改善箇所説明図

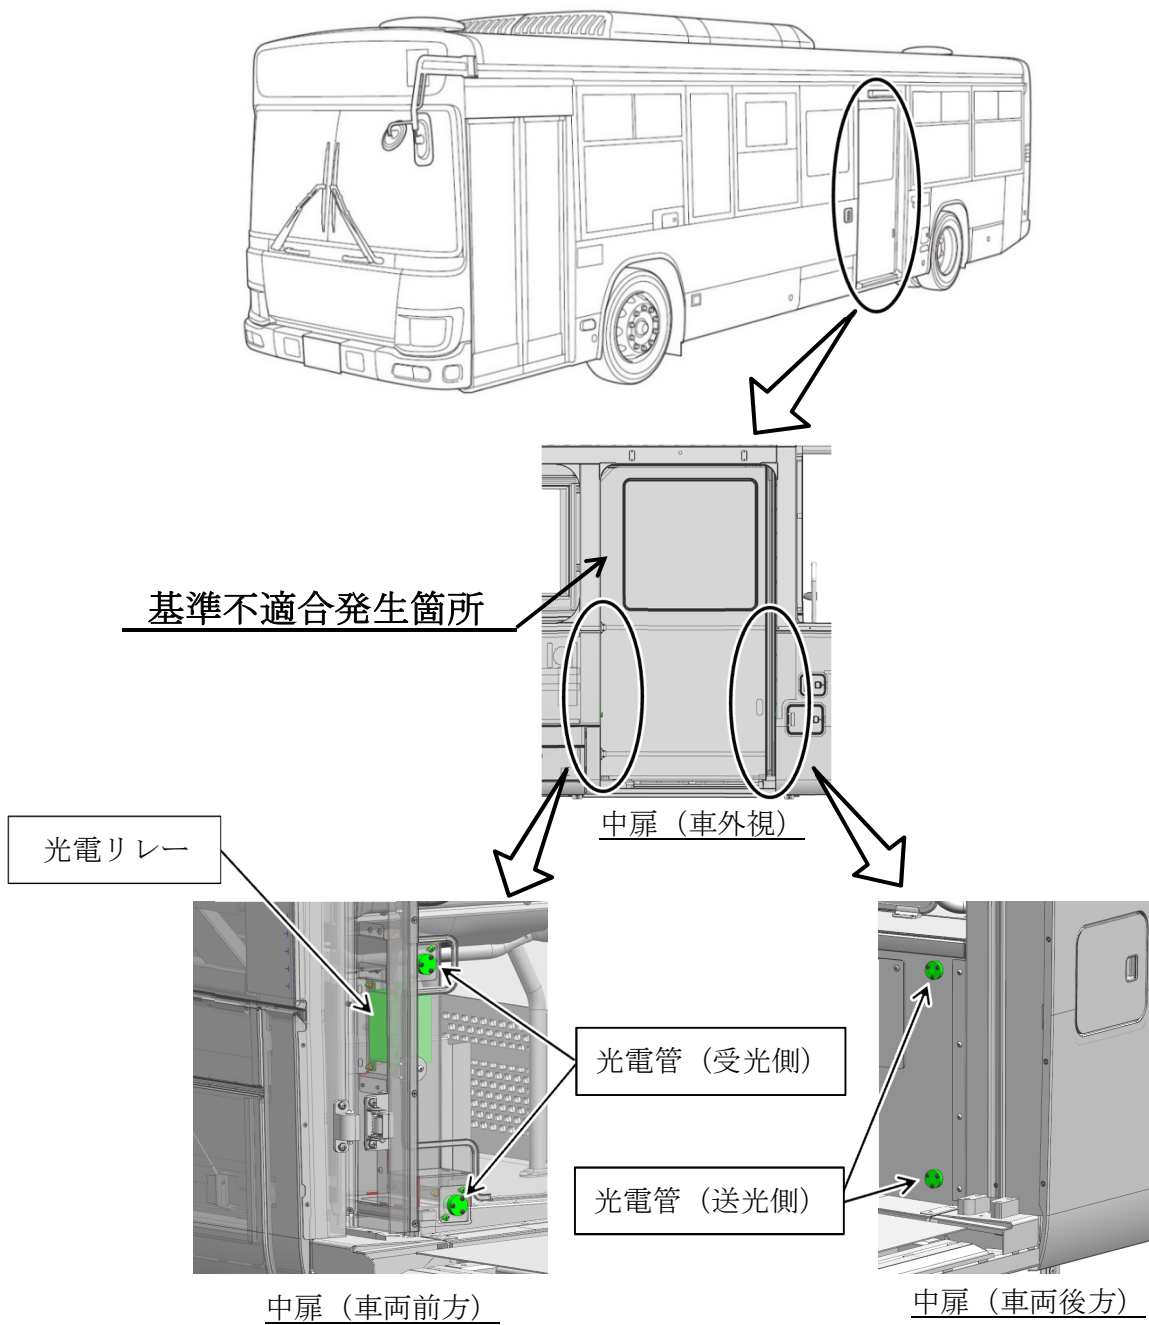
バスの扉挟み込み防止用検知器（光電装置）において、光電管への水滴付着や外乱光等の外的要因に対する検討が不十分なため、障害物がないのに障害物があると検知することがある。そのため、挟み込み防止機能が作動し乗降用自動扉が開閉できなくなるおそれがある。

全車両、光電管および光電リレーを対策品に交換し、光軸の調整を行う。

識別：運転者席左側ドア開口部のシリアルナンバープレートの左上に白色ペイントを塗布する。
